Réf. DPC : 2043-0256/10/2019-409 PR (corr. DPC : I. Segura)

Objet : BRUXELLES. Place Jean Jacobs 17. Restauration générale et reconversion en bureaux.

Avis de principe de la CRMS

Dessin d'ambiance du nouvel accès PMR/sortie de secours et photo de la 'travée martyre' existante – documents extraits du dossier de demande

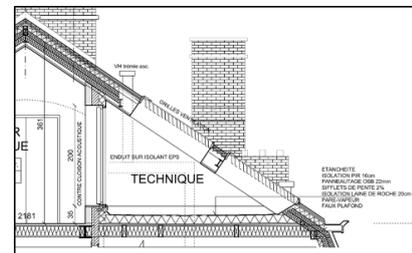
- Le projet prévoit la transformation de la travée de gauche de la façade qui longe le boulevard Waterloo pour créer une baie servant à la fois d'accès PMR et de sortie de secours. La travée concernée, issue d'une campagne de transformation ultérieure (1924), présente un traitement légèrement différent du reste de la façade tout en s'intégrant bien dans l'ensemble. A noter également qu'il s'agit de l'endroit où la différence de niveau entre le trottoir et le sous-sol est la plus réduite.

La CRMS accepte le principe de la création de ce nouvel accès et approuve le choix de son implantation dans cette 'travée martyre'. Elle estime cependant que l'intervention proposée, telle que dessinée n'est pas satisfaisante et rentrerait trop en concurrence avec la façade. La CRMS demande de poursuivre l'étude sur cette nouvelle baie, ses proportions et ses dimensions ainsi que sur l'aspect de la composition de la menuiserie qui devrait l'équiper tout en exprimant davantage le caractère secondaire de cette nouvelle entrée.

*Nouvelle cloison +2 – dessin d'ambiance
extrait du dossier de demande*

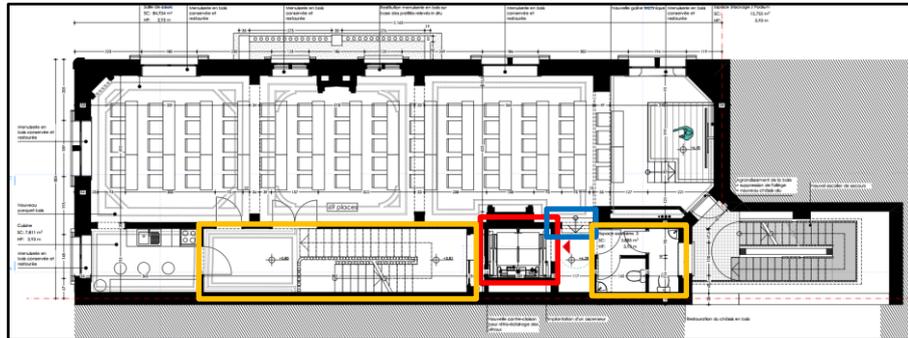
- nouvelle cloison du palier du 2^e étage : la CRMS souscrit au remplacement de la cloison existante qui n'est pas d'origine et au principe de placer une nouvelle cloison fixe à l'emplacement de la cloison d'origine (disparue). Telle que dessinée, cette cloison serait entièrement vitrée (châssis métallique ou en

bois?) et présenterait un aspect pleinement contemporain. La CRMS ne souscrit pas à l'aspect de la nouvelle cloison qui relierait visuellement la cage d'escalier à la pièce attenante et constituerait de ce fait une rupture avec le caractère intimiste de la cage d'escalier. Elle demande de la réétudier de manière à s'intégrer davantage dans le langage architectural et la scénographie de la cage d'escalier, en misant sur une certaine continuité des matériaux et des types de menuiseries et sans créer de lien visuel entre la cage d'escalier et la pièce à côté. Elle préconise aussi d'équiper la cloison de vitrages translucides, qui suivent la logique des vitraux d'origine et filtrent la lumière. Faire pénétrer une lumière trop intense pourrait en effet porter atteinte à l'atmosphère intimiste de la cage d'escalier.

Situation projetée du +1 avec en rouge le nouvel ascenseur, en bleu les marches entre le palier d'ascenseur et la salle de cours et en orange les espaces classés – plan extrait du dossier de demande.

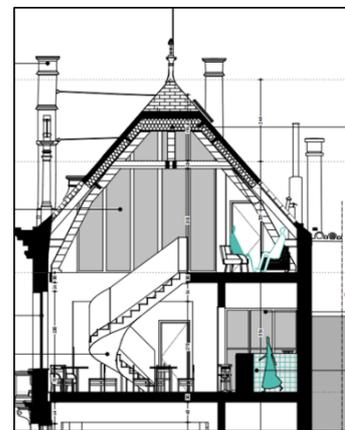
- La principale intervention dans les parties non classées de la maison consiste en l'implantation d'un ascenseur dans la trémie de l'escalier de service. L'ascenseur permettra de rendre l'ensemble de l'immeuble accessible aux PMR au bâtiment (via la nouvelle sortie de secours aménagée en façade sur le boulevard de Waterloo) mis à part le niveau +1 où il restera une différence de niveau de 3 marches entre l'ascenseur et la grande salle de cours. L'alternative avancée par les auteurs de projet pour également rendre le niveau +1 accessible aux PMR serait d'abaisser le niveau du plafond du cabinet de toilette classé de l'entresol. Cette proposition ne peut toutefois être admise d'un point de vue patrimonial.

Bien qu'il s'agit d'une intervention fort impactante nécessitant la démolition de l'escalier de service d'origine, la CRMS ne s'oppose pas à l'implantation du nouvel ascenseur à cet endroit car il s'agit de l'implantation la moins dommageable et la plus cohérente par rapport à l'organisation spatiale de la maison. Elle demande cependant de poursuivre la réflexion pour rendre également accessible PMR le niveau +1 (tout en conservant le cabinet de toilette classé du 1er entresol). Éventuellement, un dispositif amovible pourrait être envisagé pour permettre de franchir la différence de niveau entre l'ascenseur et la salle de cours.
